con la presente si inviano le Osservazioni contro il Progetto di un impianto eolico codice procedura ID\_VIP/ID\_MATTIM: 1269 denominato

"Pitigliano" ubicato nei comuni di Pitigliano (GR) e Sorano (GR) costituito da 20 (venti) aerogeneratori di potenza nominale 7,0 MW per un totale

**“Progetto di un impianto eolico denominato “Pitigliano” ubicato nei comuni di Pitigliano (GR) e Sorano (GR) costituito da 20 (venti) aerogeneratori di potenza nominale 7,0 MW per un totale di 140,0 MW con relative opere connesse ed infrastrutture indispensabili”**

**Immagine 1. Vincoli ex art. 136 del CBC dal PIT della Regione Toscana e zona approssimativa dove è progettato l'impianto industriale.**

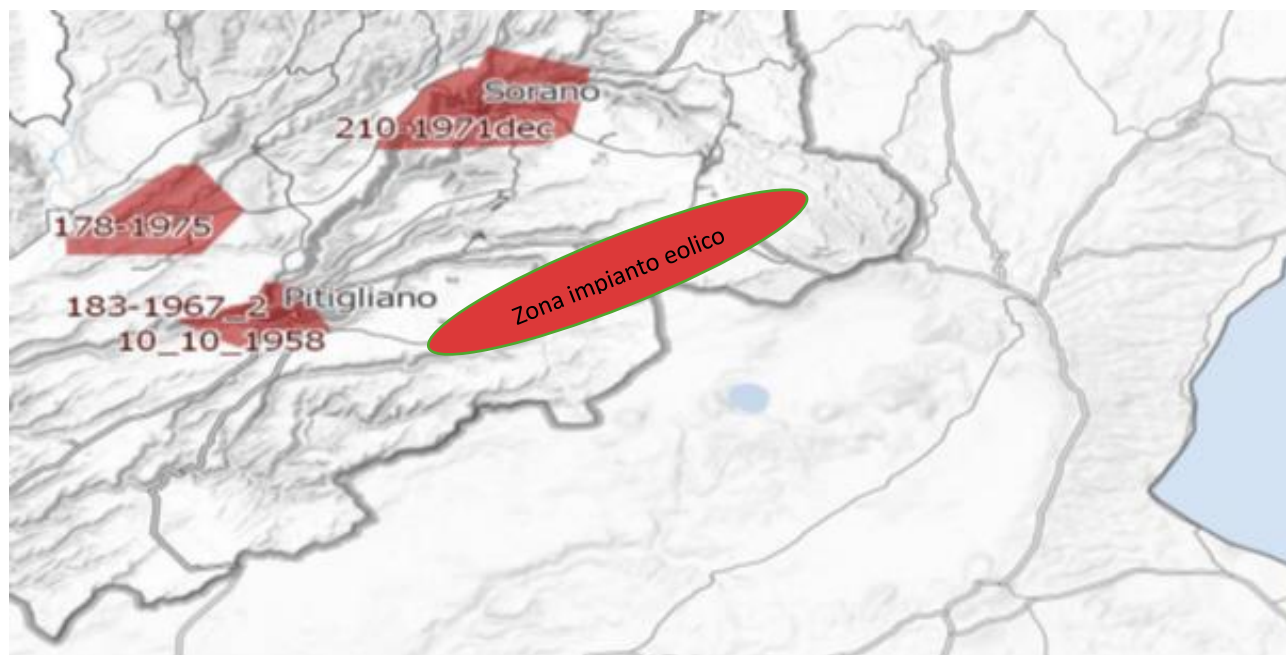
Al contrario si evidenzia che l'impianto eolico industriale citato non solo ricadrebbe con tutti e 20 gli aerogeneratori all'interno delle fasce di rispetto di 3 km di due vincoli paesaggistici di notevole interesse pubblico esistenti nella Regione Lazio e con una parte di essi nel vincolo paesaggistico del Centro abitato di Sorano ( GR) quindi in aree non idonee all'installazione di impianti di energia rinnovabile. Addirittura, alcuni aerogeneratori sarebbero ubicati a poche centinaia di metri dai perimetri dei due vincoli paesaggistici laziali ex art 136 del CBC.

*Inoltre, come sostiene la Proponente parte dell'impianto si verrebbe a trovare a 3,5 km dal centro abitato di Sorano. Infatti, tre degli aerogeneratori WTG 08, 09, 10 sono addirittura all'interno delle fasce di rispetto dei 3 km del suo vincolo paesaggistico di notevole interesse pubblico ex art 136 del CBC. Si evidenzia che così si crea*

un'ulteriore incompatibilità con la tutela del Paesaggio.

**Immagine 3. Cumulo di una parte di impianti eolici, fotovoltaici e geotermici industriali in progettazione ed esistenti intorno all’eolico industriale “Pitigliano”.**

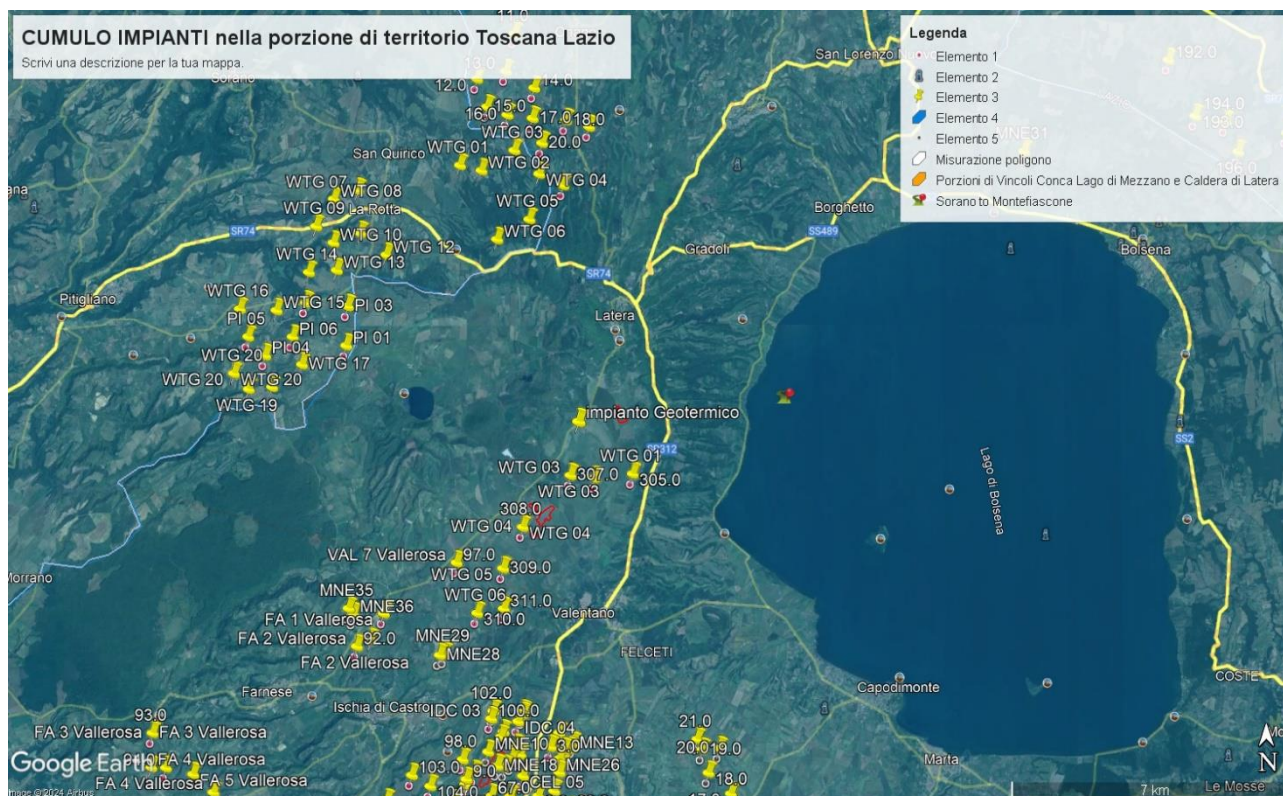
Beni Culturali “*Ambito paesaggistico, geologico e geomorfologico dell’orlo della caldera di Latera ...*” Non vengono nemmeno citati gli impianti eolici in progetto al MASE, il “Rempillo” (6 aerogeneratori) e un altro in verifica amministrativa di 14 aerogeneratori e 72, 6 MW. Ad oggi nei territori di Pitigliano, Sorano e in quello limitrofo potenzialmente potrebbero essere insediati 40 aerogeneratori alti 200 metri e larghi 170. Ma la proponente non cita neanche altri impianti che creerebbero il cumulo e quindi maggiore impatto. Infatti, sul territorio della “Città del Tufo” (Sorano e Pitigliano) impatterebbero anche l’impianto eolico “Montarzo” di Onano con 13 aerogeneratori con le dimensioni ricordate, l’altro eolico industriale nel territorio di Valentano con sette aerogeneratori (stesse dimensioni), gli impianti di Farnese con un minieolico di 3 Torri alte 60 metri già installate in località Poggio del Crognolo e l’impianto eolico industriale “Vallerosa” (7 aerogeneratori alti 200 metri e larghi 158 metri) in procedura VIA presso la Regione Lazio. Inoltre, altri impianti del minieolico già presenti a Valentano, Cellere e Piansano e due progetti eolici industriali con le stesse dimensioni (200 m x 170 m) nel Comune di Ischia di Castro. La valutazione del cumulo non prende neanche in considerazione gli impianti industriali di fotovoltaico e agrivoltaico in progetto a Farnese, Valentano, Ischia di Castro, Cellere. L’impianto geotermico in procedura Via al MASE, progettato nella Caldera di Latera. Quindi è stata effettuata una valutazione del potenziale impatto cumulativo non veritiera a dispetto di quanto affermato dalla proponente che sostiene di aver preso in considerazione uno spazio di 10 km intorno al suo impianto per gli impatti che si creerebbero.

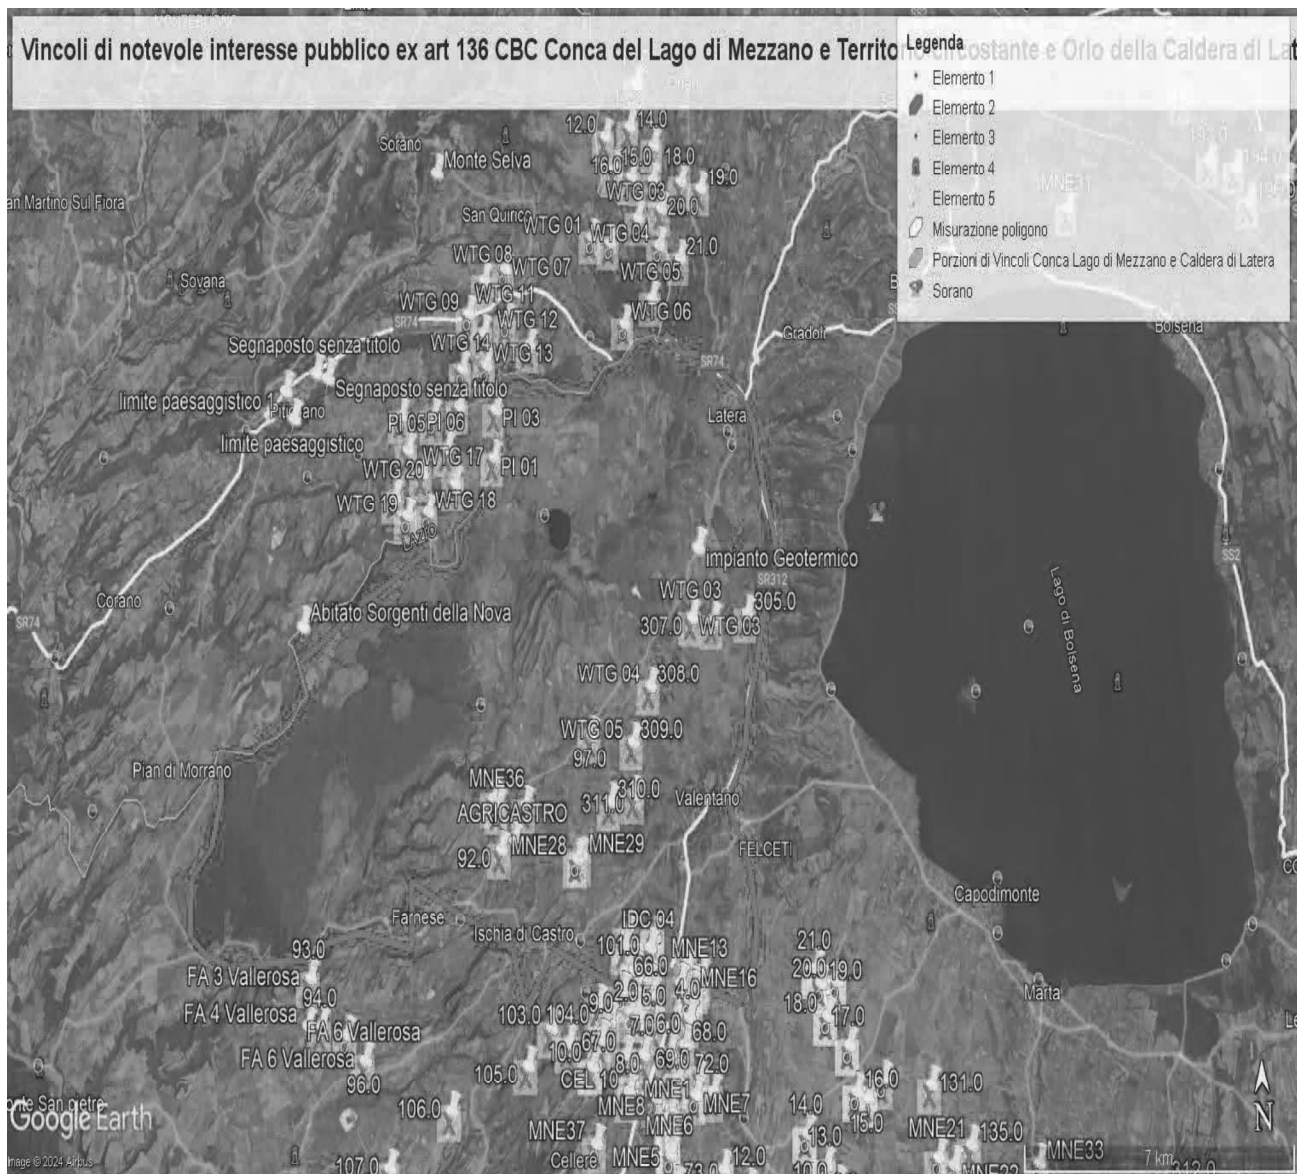
ma nelle sue immediate vicinanze ( a soli 100 metri i primi due aerogeneratori) oltre ad impattare sul territorio e sulle economie di cinque Comuni del Lazio (Farnese, Onano, Latera, Valentano, Grotte di Castro e Gradoli ) si trova nelle fasce di rispetto dei Beni di notevole interesse pubblico come si è evidenziate nelle Osservazioni precedenti e crea degli impatti negativi anche sui beni naturalistici come verrà dettagliato nell'Osservazione relativa alla Vinca. Inoltre, andrebbe a sommarsi al già enorme cumulo di impianti eolici e fotovoltaici e geotermici che creano una elevata criticità ambientale nella provincia di Viterbo e interferiscono anche con il territorio toscano come si può vedere dalle varie immagini dell'Allegato n. 1.

**IMMAGINE n. 2** Impianto eolico industriale “Pitigliano” e distanze aerogeneratori dai Vincoli della Conca del Lago di Mezzano...

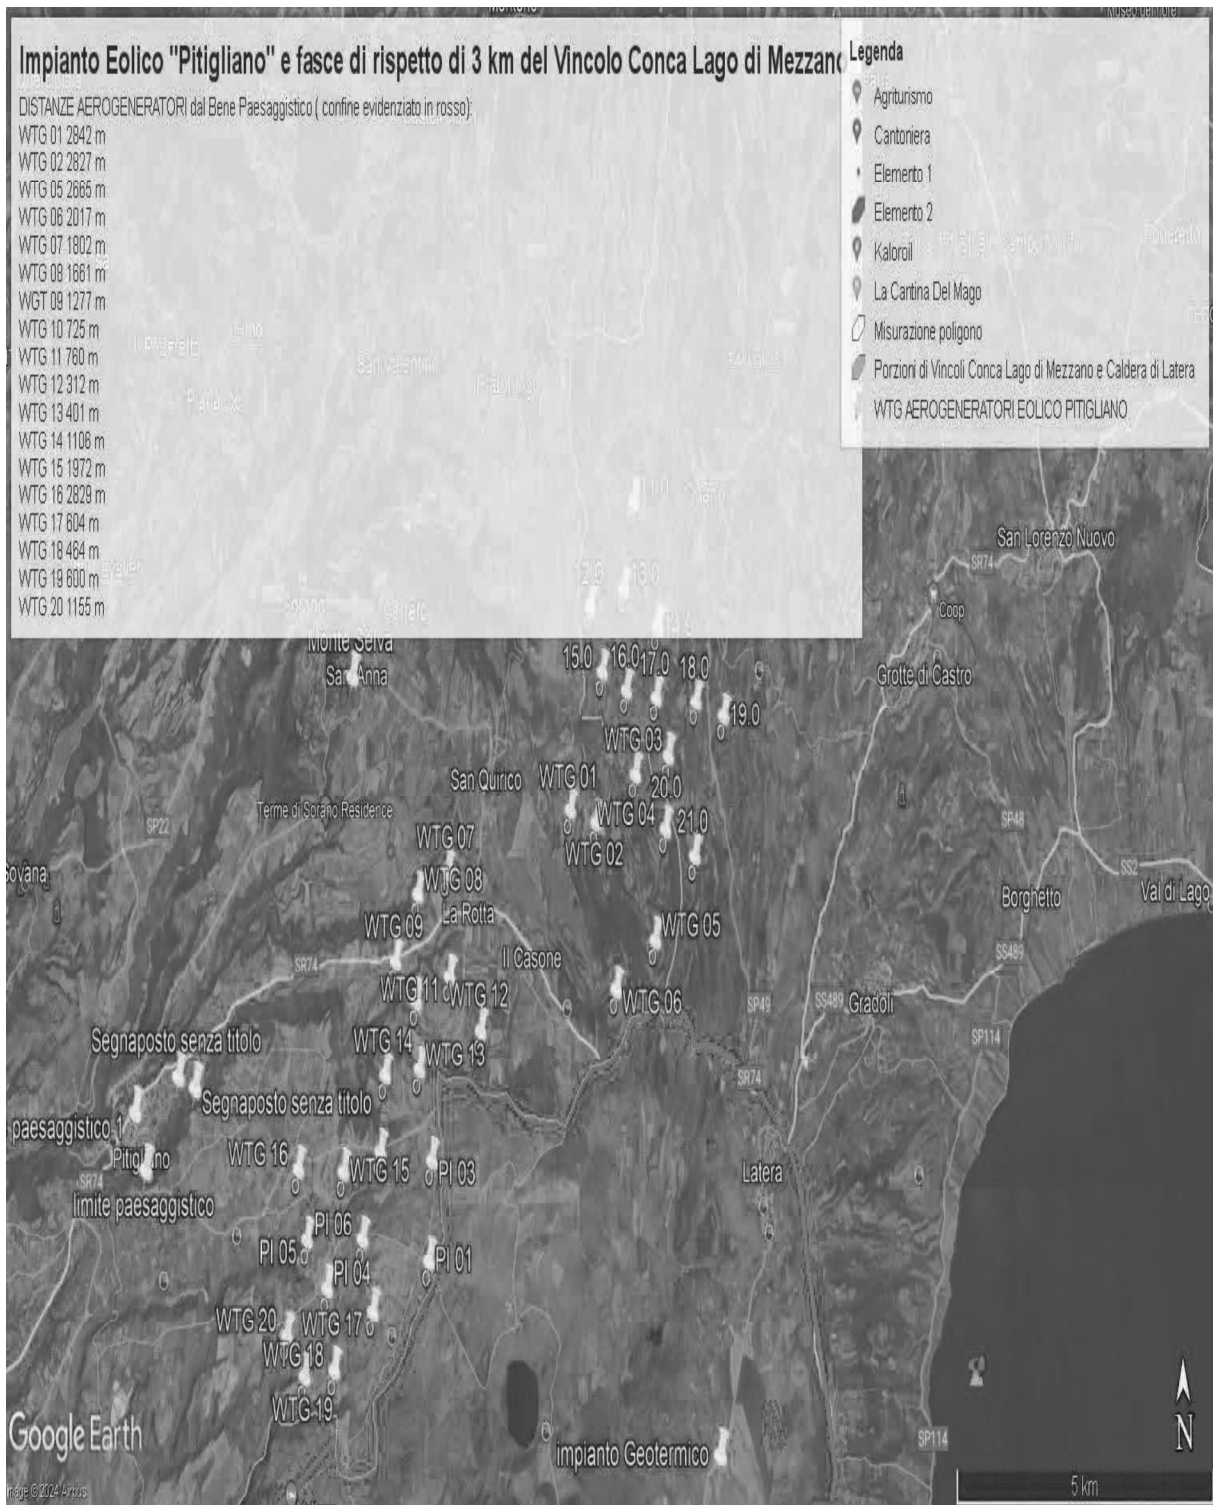
**IMMAGINE n. 3 Impianto eolico industriale "Pitigliano" e distanze aerogeneratori dai Vincolo "Orlo della Caldera di Latera.**

**IMMAGINE n. 4** Si evidenzia che i tre aerogeneratori WTG 07, WTG 08 e WTG 09 impattano con il vincolo paesaggistico di notevole interesse pubblico del Centro Storico di Sorano. Il WTG 07 si troverebbe a 2828 m, WTG 08 2504 e WTG 09 2990. Il cavidotto dell'impianto invece impatta in buona parte del Vincolo paesaggistico ex art. 136 del CBC del Centro Storico di Pitigliano.

**IMMAGINE n 5.** Mappa eolici elaborata dall'Associazione Amici della Terra. La mappa evidenzia il cumulo degli impianti tra Lazio e Toscana.

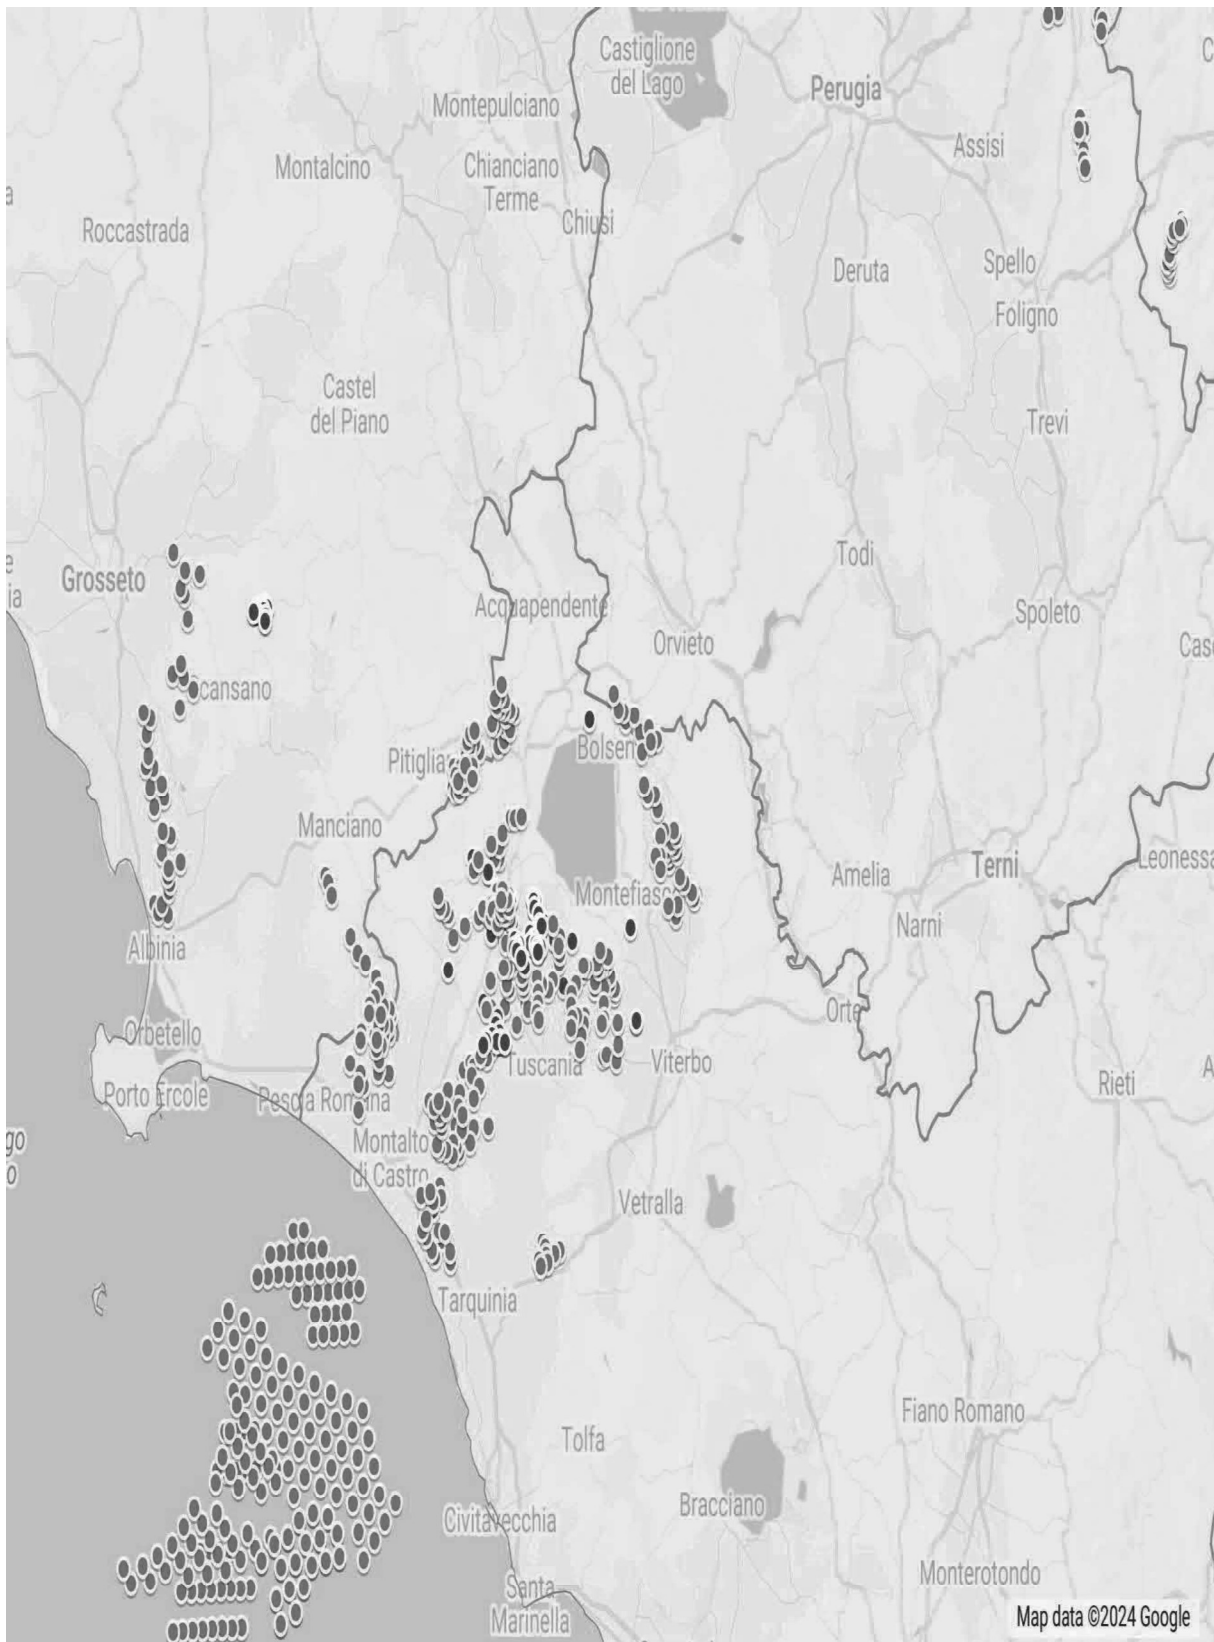
Riguardo al cumulo degli impianti FER, le mappe prodotte dalla proponente riguardano, come già evidenziato, soltanto una parte molto piccola degli impianti FER dell'area intermedia e vasta e in particolare di quelli eolici che contribuiscono a creare un notevole cumulo e la saturazione del territorio tosco laziale. Riguardo al cumulo dei soli impianti eolici si riporta la mappa dell'intervisibilità degli impianti eolici elaborata dall'Associazione nazionale “Amici della Terra”.
